Schetsvoorstel
 Nieuwstraat
 Maatregelen school V2

MOB24-011

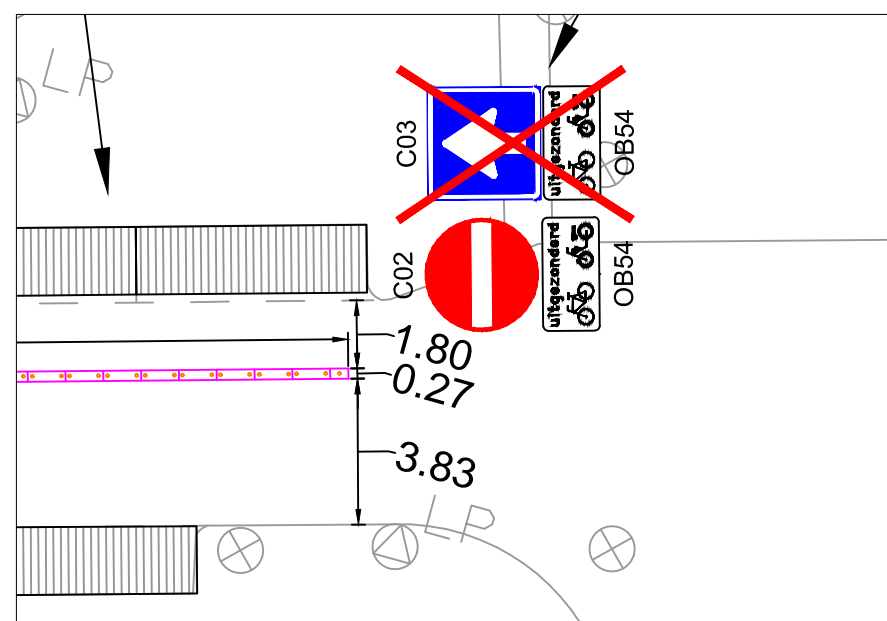
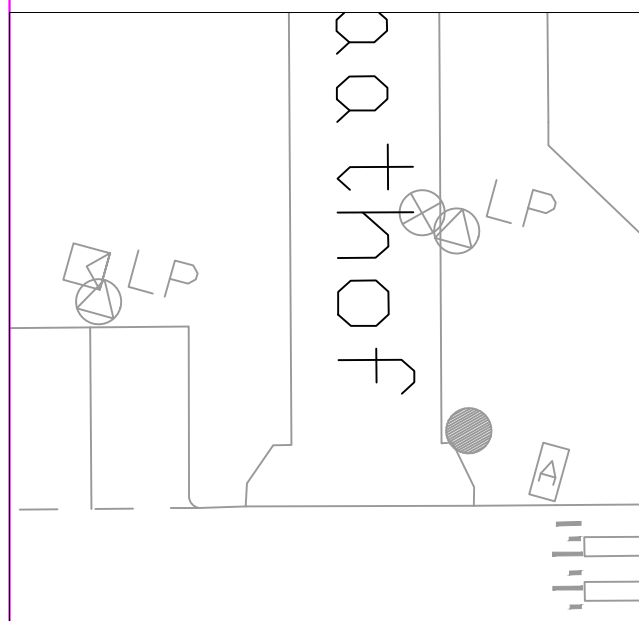
Door het versmallen van de rijbaan
 vervallen er 6 parkeervakken
 aan de noordzijde.
 Hier fietsvlonders plaatsen

Rijrichting omdraaien dus
 RVV bord C03 moet naar
 de andere kant van de straat
 verplaatst worden
 Onderbord OB54 kan blijven staan

Aan de zuidzijde vervallen
 drie parkeervakken
 Hier wel fietsvlonders plaatsen

Rijrichting omdraaien
 D05l vervangen door D05r
 Onderbord OB54 behouden

Rijbaan voor de entree van
 de school versmallen naar 3.83m
 door middel van klemmfix (lengte van
 ongeveer 38 meter) 1.80 m vrijhouden
 voor fietsers van oost naar west.

Rijrichting omdraaien dus
 RVV bord C02 moet naar
 de andere kant van de straat
 verplaatst worden
 Onderbord OB54 kan blijven staan

Rijrichting omdraaien
 C04r vervangen door C04l
 EN
 D05l vervangen door D05r
 Beide onderborden OB54 behouden

RVV bord L08 behouden

Plaatsen RVV bord L09
 op een nieuwe flespaal
